Stadt Leverkusen

Bebauungsplan Nr. 203/III „Steichbüchel – Fester Weg“

**Äußerungen zur frühzeitigen Beteiligung der Öffentlichkeit und
der Behörden und sonstigen Trägern öffentlicher Belange gem.
§ 3 (1) und § 4 (1) BauGB sowie
Abwägungsvorschlag der Verwaltung mit Beschlussentwurf**

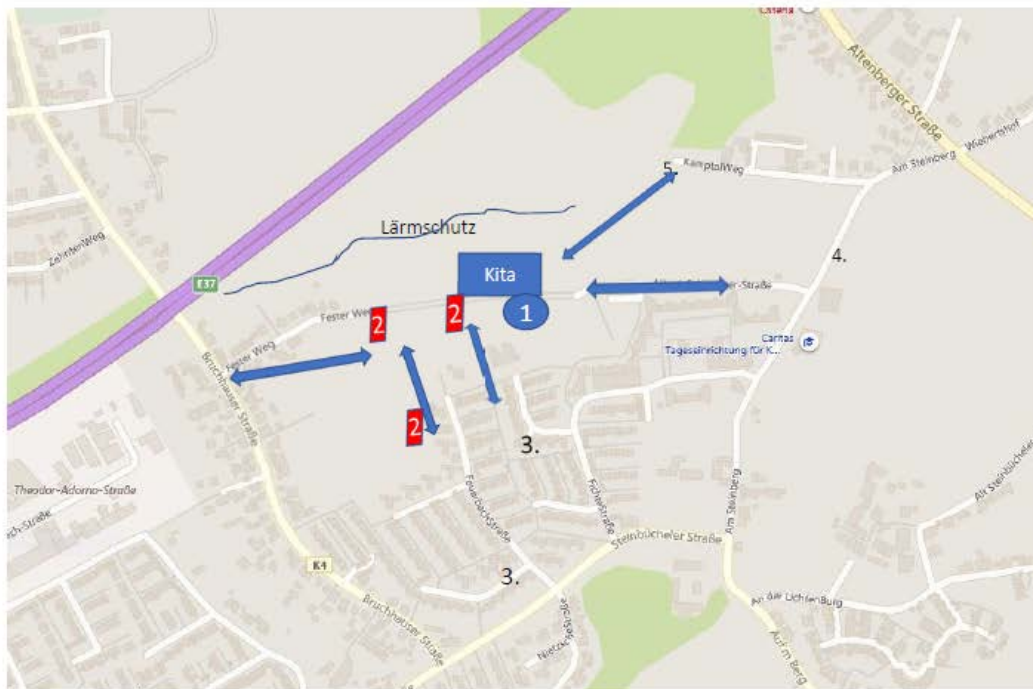
1. Kreis / Kita
2. Durchfahrtsperren
3. „30er“ Zone Schopenhauer / Feuerbachstraße
4. Ausbau Am Steinberg
5. Verlängerung Kampthalweg ins Baugebiet „30er“ Zone
